崩壊熱除去機能喪失

島根原子力発電所2号炉に係る新規制基準適合性審査の視点及び確認事項（運転停止中原子炉における燃料損傷防止対策の有効性評価：崩壊熱除去機能喪失）

第3.4.3-1図(1) 「原子炉冷却材の流出」の重大事故等対策の概略系統図 (原子炉停止時冷却系統構成失敗)

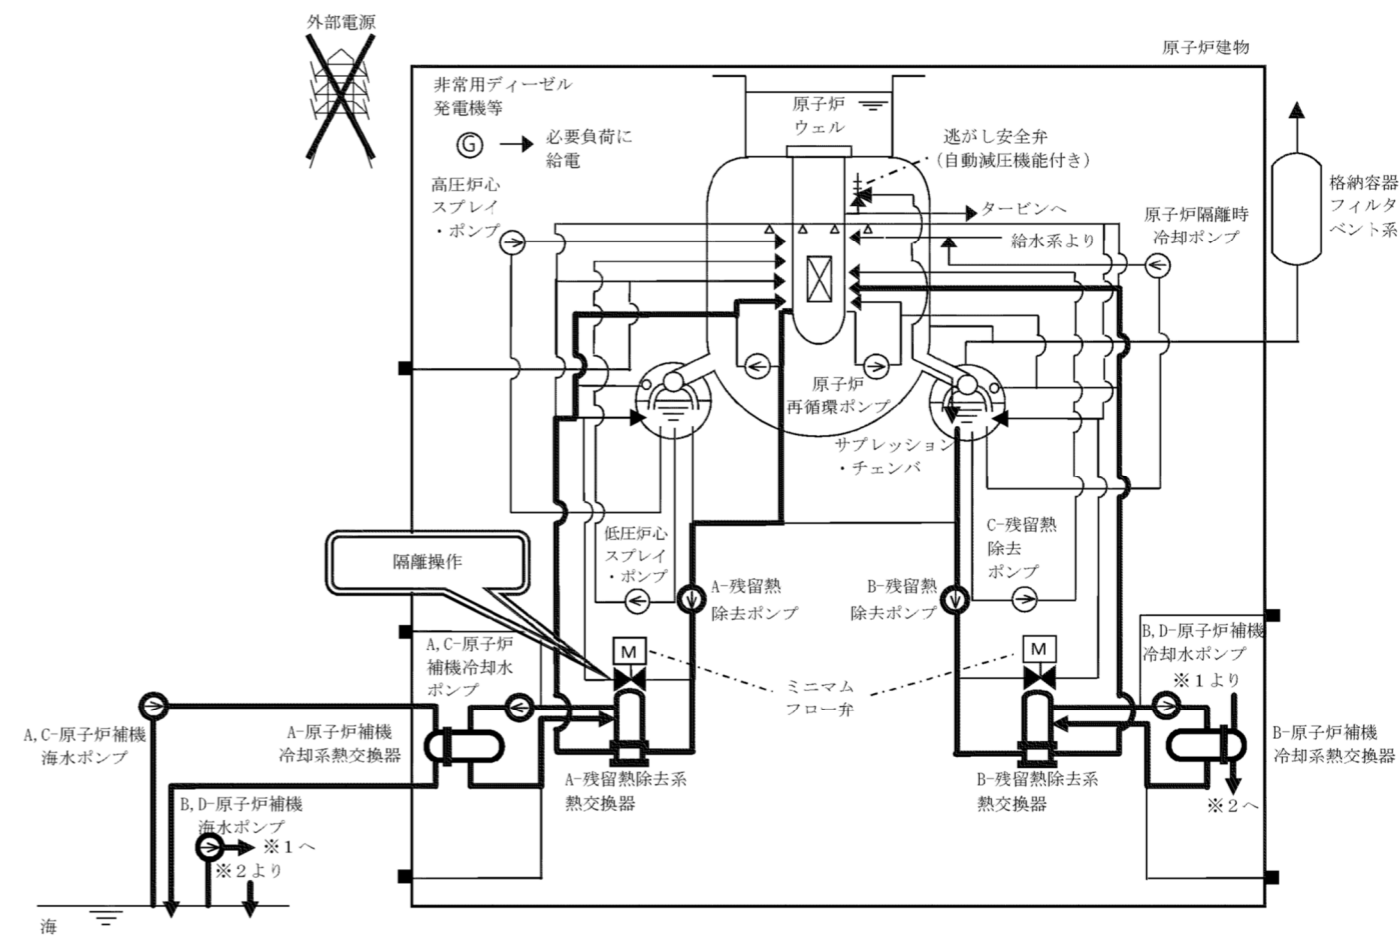
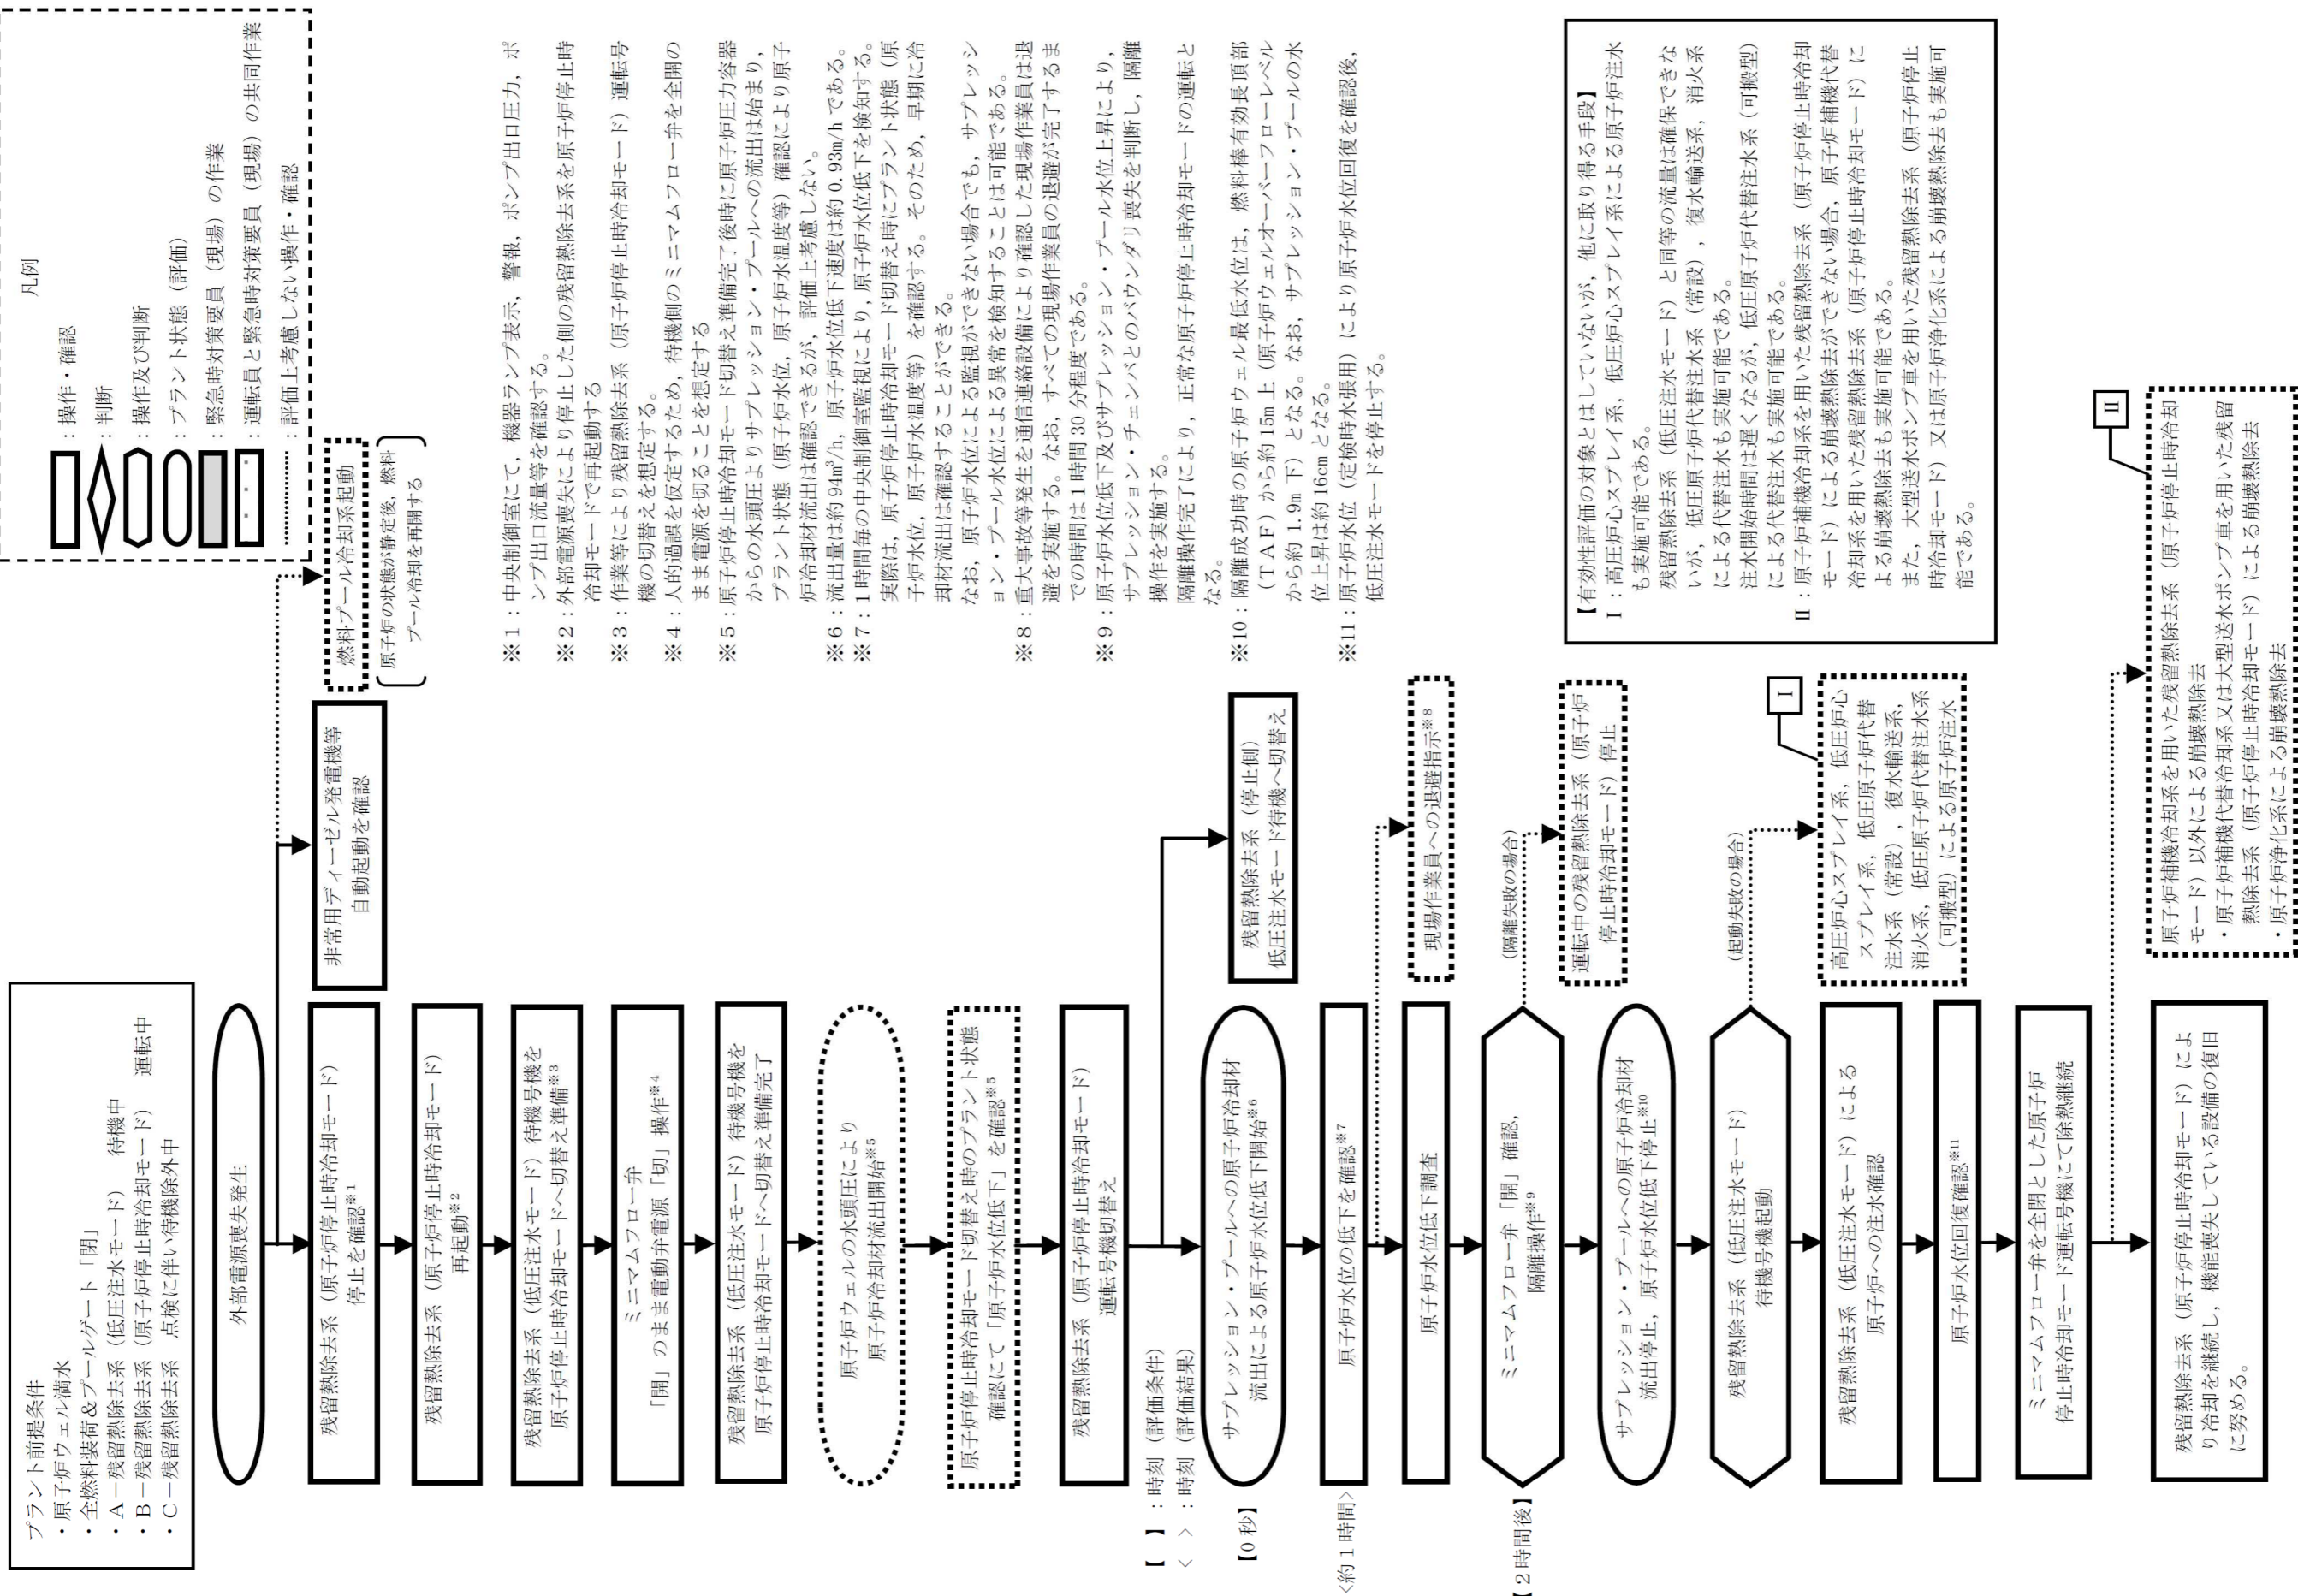
<p>(ii) 事象進展の判断基準・確認項目等が明確に示されていることを確認する。</p> <p>① 対策については、有効性評価上期待している対策だけでなく、「重大事故等防止技術的能力基準説明資料」との整合を踏まえ、自主対策設備による手順も含めて実施する対策を網羅的に含めていることを確認。</p>	<p>(ii) 事象進展の判断基準等（手順着手の判断基準、有効性評価上期待しないもの含む）について、以下のとおり「第3.4.3-2 図「原子炉冷却材の流出」の対応手順の概要」及び「3.4.3.1 (3) 燃料損傷防止対策」において明確にされていることを確認した。</p> <p>① 運転停止中事故シーケンスグループ「原子炉冷却材の流出」に係る判断基準・確認項目等</p> <p><b>残留熱除去系停止確認</b>：中央制御室にて、機器ランプ表示、警報、ポンプ出口圧力、ポンプ出口流量等を確認する。</p> <p><b>原子炉水位の低下を確認</b>：1 時間毎の中央制御室監視により、原子炉水位低下を検知する。実際は、原子炉停止時冷却モード切替え時にプラント状態（原子炉水位、原子炉水温度等）を確認する。そのため、早期に冷却材流出は確認することができる。</p> <p><b>補足説明資料（添付資料 5.3.2 原子炉冷却材流出評価における POS 選定の考え方）</b>において、想定される流出先毎に、流出検知のプロセス・判定が示されている。</p> <p><b>原子炉水位の上昇を確認</b>：原子炉水位（定検時水張り用）により原子炉水位の上昇を確認</p>
<p>5) 本運転停止中事故シーケンスグループ内の事故シーケンスの対応に必要な要員について整理されているか。</p> <p>(i) 個別の手順を踏まえたタイムチャートにおいて、作業項目、時系列も含めて全体的に整理されていることを確認する。</p> <p>① タイムチャートにおいて、作業項目、時系列も含めて全体的に整</p>	<p>5)</p> <p>(i) タイムチャートは、「技術的能力 1.4 原子炉冷却材圧力バウンダリ低圧時に発電用原子炉を冷却するための手順等」、「技術的能力 1.13 重大事故等の収束に必要な水の供給手順等」及び「技術的能力 1.15 事故時の計装に関する手順等」を踏まえ、以下の通り整理されていることを確認した。</p> <p>① タイムチャートは具体的な作業項目、事象進展と経過時間、要員の配置について全体的に整理されていることを確認した。</p>

### 第3.4.4-1 図 「反応度の誤投入」の対応手順の概要

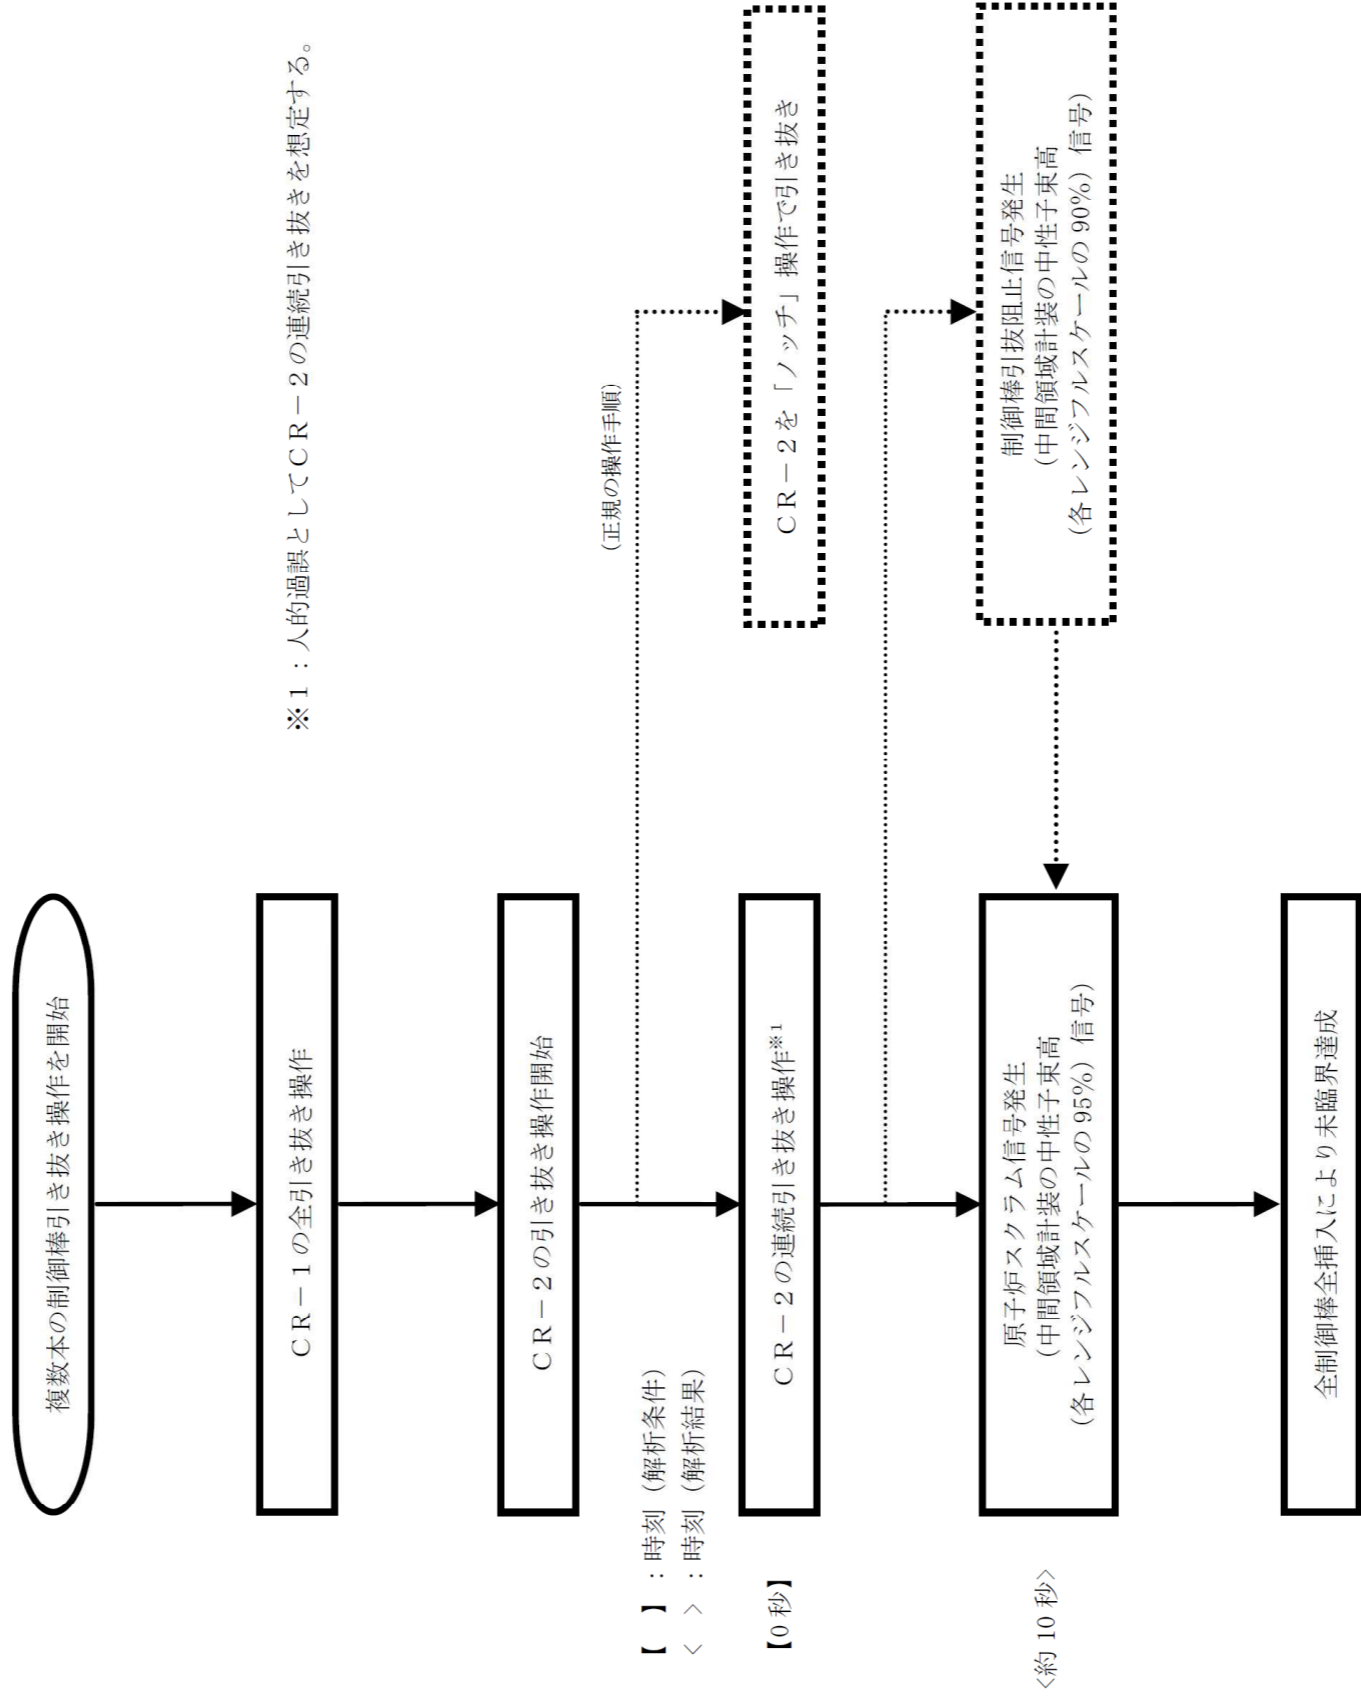
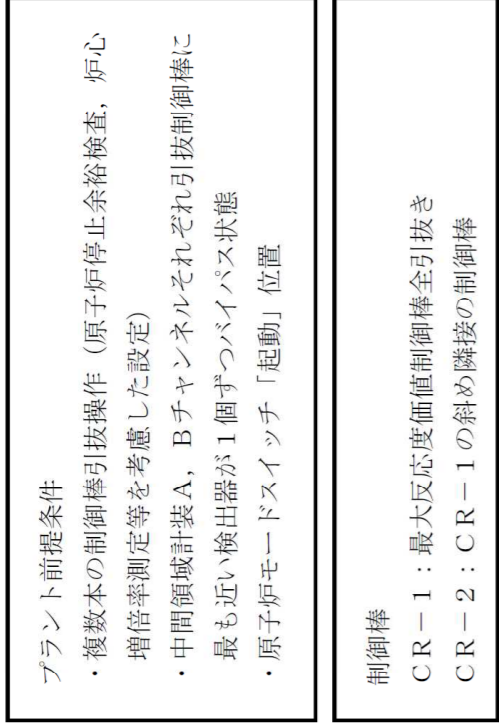
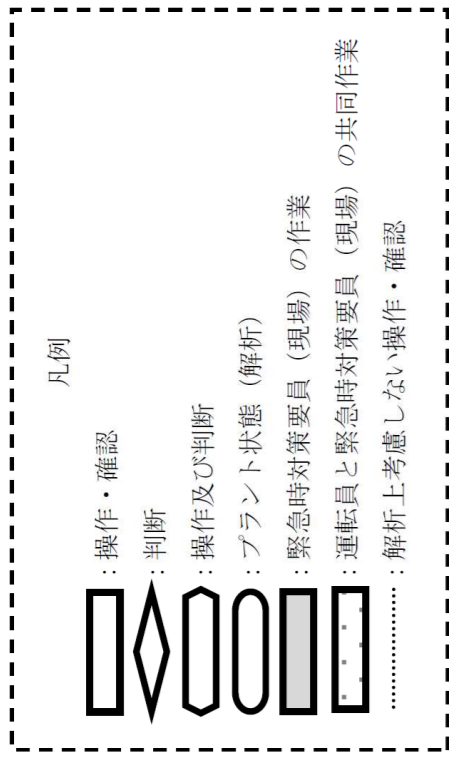
<p>4) 対応手順の概要は整理されているか。</p> <p>(i) 対応手順の概要のフローチャートで、想定される事象進展や判断基準等との関係も含め、明確にされていることを確認する。</p> <p>① 対応手順の概要フロー等において、運転員等が判断に迷わないように、その手順着手の判断基準が明確にされていることを確認。</p> <p><b>記載要領（例）</b></p> <ul style="list-style-type: none"> <li>事故シーケンスの対応手順の概要（フロー）について、実際の手順上の</li> </ul>	<p>4)</p> <p>(i) 対応手順の概要フローについて、以下のとおり確認した。</p> <p>① 「第3.4.4-1図「反応度の誤投入」の対応手順の概要」において、想定される事象進展が明確にされるとともに事象進展に沿った判断項目、操作確認項目等が示されていることを確認した。</p> <p>なお、重大事故等対策はすべて自動で作動するため、対応に必要な手順はないが、スクラム動作後の原子炉の状態確認が必要であることを確認した。</p>

審査の視点及び確認事項	確認結果（島根2号）
<p>設定と解析上の設定がわかるように記載。</p> <ul style="list-style-type: none"> <li>評価上、期待するもののみならず、回復操作や期待しない操作等についても記載。この際、回復操作や期待しない操作等については、評価上は考慮しないことが明確であるように記載。</li> </ul> <p>(ii) 事象進展の判断基準・確認項目等が明確に示されていることを確認する。</p> <ol style="list-style-type: none"> <li>① 対策については、有効性評価上期待している対策だけでなく、「重大事故等防止技術的能力基準説明資料」との整合を踏まえ、自主対策設備による手順も含めて実施する対策を網羅的に含めていることを確認。</li> </ol>	<p>(ii) 事象進展の判断基準等について、「第3.4.4-1 図「反応度の誤投入」の対応手順の概要」及び「3.4.4.1 (3) 燃料損傷防止対策」において以下のとおり明確にされていることを確認した。</p> <ol style="list-style-type: none"> <li>① 運転停止中事故シーケンスグループ「反応度の誤投入」に係る判断基準・確認項目等  <u>原子炉自動スクラムによる制御棒全挿入</u>：制御棒の誤操作による反応度の投入により、中間領域計装の中性子束高（各レンジフルスケールの95%）信号が発信することを確認した。</li> </ol>
<p>5) 本運転停止中事故シーケンスグループ内の事故シーケンスの対応に必要な要員について整理されているか。</p> <p>(i) 個別の手順を踏まえたタイムチャートにおいて、作業項目、時系列も含めて全体的に整理されていることを確認する。</p> <ol style="list-style-type: none"> <li>① タイムチャートにおいて、作業項目、時系列も含めて全体的に整理されていることを確認。</li> <li>② 個別の手順は「重大事故等防止技術的能力基準説明資料」と整合していることを確認。</li> <li>③ その際、有効性評価で期待している作業に加え、期待していない作業に対しても必要な要員数を含めていることを確認。</li> <li>④ 異なる作業を連続して行う場合には、その実現性（時間余裕等）を確認。</li> <li>⑤ 運転員の操作時間に関する考え方を確認。</li> </ol> <p><b>記載要領（例）</b></p> <ul style="list-style-type: none"> <li>要員が異なる作業を連続して行う場合には、要員の移動先を記載。タイムチャートに示されている時間は放射線防護具等の着用時間を含んでいること。</li> </ul>	<p>5)</p> <p>(i) 重大事故等対策はすべて自動で作動するため、対応に必要な手順はないため、タイムチャートでの整理は必要ないことを確認した。なお、スクラム動作後の原子炉の未臨界状態を確認するための要員が必要であることを確認した。</p> <ol style="list-style-type: none"> <li>① 該当なし。</li> <li>② 該当なし。</li> <li>③ 該当なし（運転停止中事故シーケンスグループ「反応度の誤投入」では、有効性評価上は期待していないが、実際の対策として整備している対策はない。）。</li> <li>④ 該当なし（対策としての作業はない。）。</li> <li>⑤ 該当なし（対策としての作業はない。）。</li> </ol>
